INFORME N° 480 -2023/MINEM-DGAAM-DEAM-DGAM

Asunto : Evaluación de la Declaración de Impacto Ambiental del proyecto de exploración minera "Antilla", presentado por la empresa Antilla Copper S.A.

Referencia : Escrito N° 3390780 (30.11.2022)

Fecha : Lima, 20 de setiembre de 2023

Gráfico 1. Vista de planta referencial de la distribución de componentes en las plataformas de perforación.

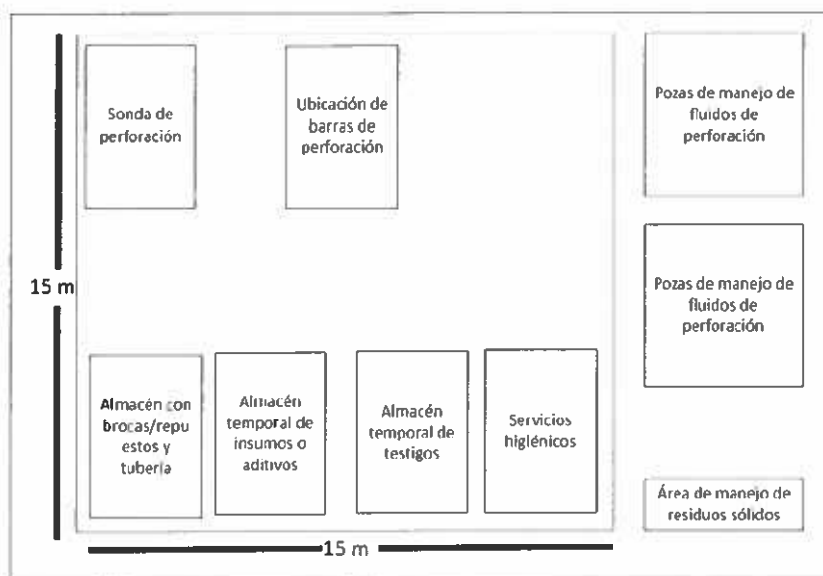
- c. El titular presenta el Detalle 2.7.1 (Vista de planta referencial de la distribución de componentes en las plataformas de perforación – Esquema referencial) donde se muestra que la plataforma solo tendrá una poza de manejo de fluidos; sin embargo, de acuerdo a los componentes propuestos por el titular, cada plataforma contará con dos (2) pozas de manejo de fluidos de perforación. En ese sentido, se requiere que el titular actualice el Detalle 2.7.1, considerando dos pozas de manejo de fluidos.

Respuesta.- El titular indica que actualizó el detalle 2.7.1 con el fin de mostrar las dos pozas de manejo de fluidos de perforación.

Análisis.- Se verifica en el ítem 2.7.2.3 (Componentes principales), Plataformas de perforación, que el titular actualizó el Detalle 2.7.1 (Vista de planta referencial de la distribución de componentes en las plataformas de perforación – Esquema referencial) considerando las dos (2) pozas de manejo de fluidos de perforación. **ABSUELTA**
